**Fra:** Ingvar Løge <ingvar.loge@tine.no>  
**Sendt:** onsdag 15. januar 2025 13:17  
**Til:** Teknisk Sakspost  
**Kopi:** Løge, Henriette Henriksen  
**Emne:** Innspill til detaljregulering for Nylund

Viser til mottatt beskjed om "Høring av reguleringsendring på Nylund, Sirevåg (gnr. 95/ bnr. 67)".

### Hå kommune sin foreløpige vurdering

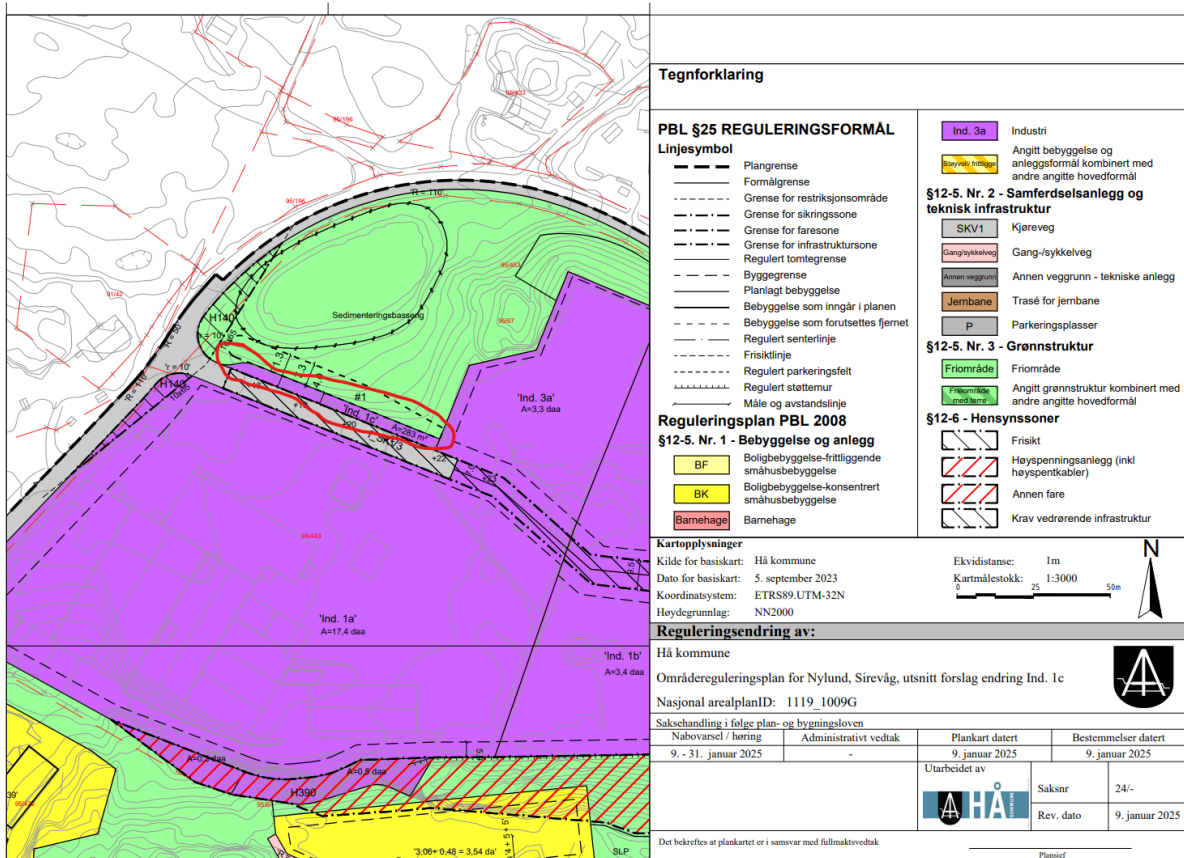
Vi har hytte (95/433) i svingen ved siden av aktuelt område. Opplever at fabrikken (Norsk Dyremat) stadig utvider bygningsarealet og at det medfører en økende trafikk (tungtransport). Forstår derfor at det er nødvendig å gjøre utbedringer på området for å sikre manøvreringsareal for vogntog.

Det vi bekymrer oss for som hyttenaboer, er at utbygging og økt tungtransport til Norsk Dyremat, gjør at det blir mer og mer sjenerende for oss å være på hytta. Både med tanke på at vi får fabrikken stadig nærmere oss, noe som ikke er spesielt attraktivt å se på når du er på hytta, samt økende støy både fra tungtrafikken og fra produksjonen på fabrikken. Håper derfor at dere kan gjøre gode og forbedrende tiltak med tanke på utsikt/ støyvoll i dette området. Eventuelt vurdere et gjerde eller beplantning på toppen av ny voll. Veien mellom hyttene og industriområdet brukes av mange til turgåing og sykkelvei for både fastboende og hyttebrukere. Vi opplever at den økende tungtransporten er direkte skummel for myke trafikanter, det er smal veiskulder og det er heller ingen sykkelsti. Kan en gjøre noen tiltak for å bedre denne situasjonen? Er det f.eks. mulig å legge innkjørsel til Norsk Dyremat lenger oppe mot R44?

Vi har den hytta som ligger nærmest Norsk Dyremat og har nok den plassen som merker desidert mest til industrien. I tillegg til utvidelser på Norsk Dyremat så bygges det opp flere typer næring i aktuelt område, så det er ingen tvil om at det har påvirket opplevelsen av å ha hytte i området. Håper derfor et en kan skjermes industriområdet på best mulig måte

I forbindelse med utsprenning av næringsområdet og særlig tilhørende knuseverk, ble det etablert sedimenteringsbasseng og støyvoller tilpasset gjenværende knaus i friområde. Dette arbeidet er avsluttet.

Kommunedirektøren vurderer at sedimenteringsbassenget beholdes som et fordrøyningsbasseng, med en estimert kapasitet på 3000 m<sup>3</sup>, og at friområdet i hovedsak får vokse til med de stedegne vekster som er etablert der. Friområdet er ikke et naturlig oppholdssted for mennesker, men har en funksjon som buffersone for natur og bebyggelse. Utvidelsen av industriområde 1c vurderes til å ikke påvirke fordrøyningskapasiteten for området vesentlig, siden det kun påvirker skråningsareal ovenfor bassenget.

Utvidelsen som er på høring, går inn i dette området og berører etablert lav støyvoll direkte. Denne vurderes å ha en viss funksjon for å skjerme hytteområdet (nord for friområdet/veg) fra trafikkstøy på industriområdet, og det foreslås derfor å reetablere denne tilsvarende lenger nord med samme topphøyde (bestemmelsesområde #1). På grunn av naturlig høydeforskjell avgrenser dette hvor langt nord utvidelsen kan trekkes. Hå kommune vurderer at det ovennevnte endringene ikke vil føre til vesentlige konflikter sammenliknet med gjeldende plan.
